廃棄物管理施設の設工認申請における質問回答票

令和6年2月16日
 国立研究開発法人日本原子力研究開発機構
 大洗研究所 環境保全部

【コメントNo.37】

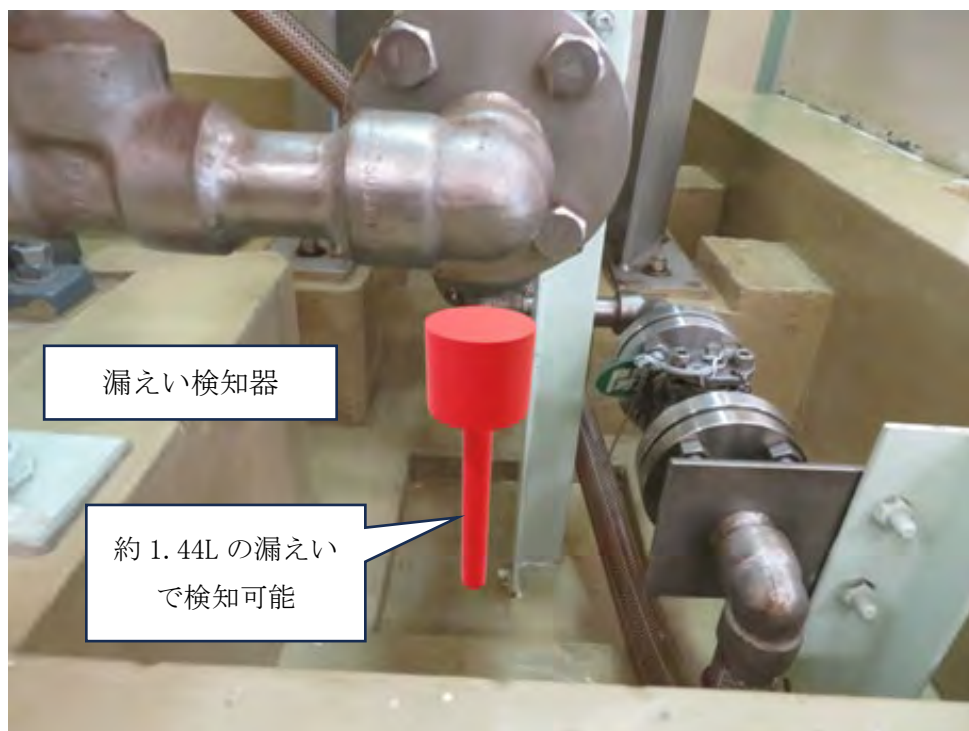
許可の記載から整理した方が良い。許可変更の段階でどこまで議論されているのか、後段規制でどのように管理しようとしていたのかをよく整理すること。

許可変更の際は、廃液処理棟の化学処理装置及びセメント固化装置の一部並びに有機廃液一時格納庫について、評価上残っており、廃止に向けた中間段階を踏む意味合いから、使用を停止する施設・設備として許可書に記載している。

使用を停止する施設・設備については、本設工認において使用の停止の方法を、使用停止後の確認方法については保安規定で管理することとしている。

なお、許可変更の審査の過程では、使用を停止する施設・設備についての廃止措置については議論していない。

【コメントNo.42】

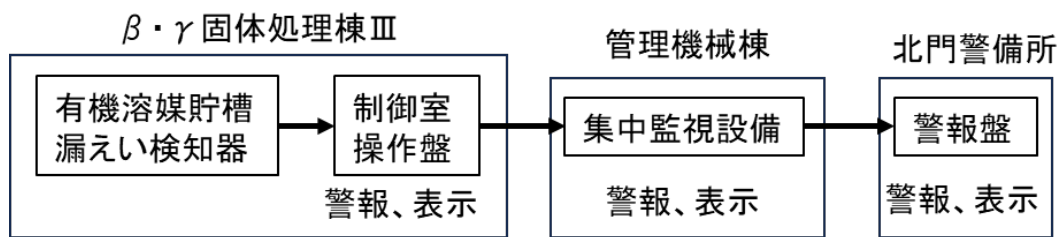
検知器から警報発報場所までの系統を図で示すこと。

有機溶媒貯槽の漏えい検知器からの警報は β ・ γ 固体処理棟Ⅲ装置室操作盤において発報する。また、運転中以外の発報も考慮し、人が常駐している管理機械棟の集中監視設備及び北門警備所の警報盤でも発報する。系統図を以下に示す。
